改善箇所説明図

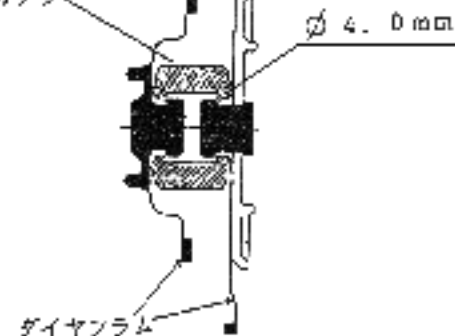
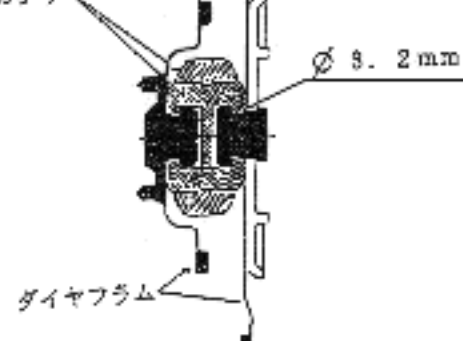
基準不適合発生箇所
この部分の左右のダイヤフラムを接触しているカブラが、はずれ燃料供給を遮断する。

改善前

アルミニウム製
カブラ

改善後

プラスチック製
カブラ

改善内容

- ・カブラの素材、及び形状を変更した。
- ・カブラの内径を変更した。
